## Observaciones al Informe de Mínimo Técnico del Parque Fotovoltaico Quilapilún

<b>Autor</b>	Departamento de Control de la Operación		
<b>Fecha</b>	3 de octubre de 2018		
<b>Código</b>	CEN-GO-DCO-MT-FV Quilapilún-V1	<b>Versión</b>	1
<b>Emitido por</b>	Bárbara Basualto B.		
<b>Revisado por</b>	Eduardo González V.		
<b>Aprobado por</b>	Rodrigo Espinoza V. – Gretchen Zbinden V.		
<b>Actividad</b>	Informe de Mínimo Técnico Parque Fotovoltaico Quilapilún

Figura 1: Sistema Equivalente parque ERNC (Solar o Eólico)

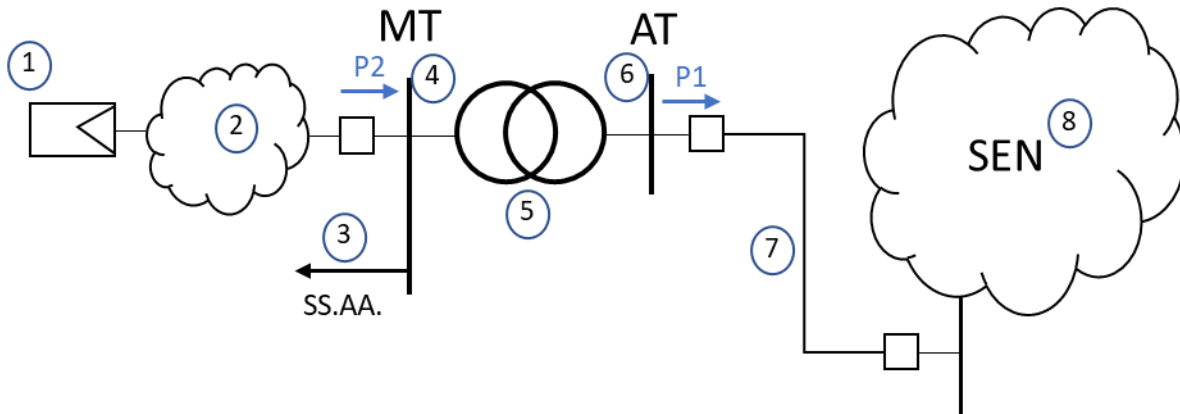
Considerando la descripción anterior, se solicita enviar e incorporar al informe de mínimo técnico del parque fotovoltaico o eólico la siguiente información:

- a) **P1**: Potencia activa inyectada en la barra de alta tensión (AT) de la central [MW].
- b) **P2**: Potencia activa inyectada en la barra de media tensión (MT) de la central [MW].
- c) **Ptrafo**: Pérdidas activas en el transformador de poder de la central [kW].
- d) **SS.AA.**: Servicios Auxiliares de la central [kW].
- e) **Pcolector**: Pérdidas en el sistema colector del parque ERNC [kW].

Finalmente, el Coordinador Eléctrico Nacional definirá el mínimo técnico (MinTec) de la central según la siguiente fórmula:

$$\text{MinTec} = P1 + Ptrafo + SS.AA. + Pcolector, \text{ ó}$$

$$\text{MinTec} = P2 + Pcolector$$
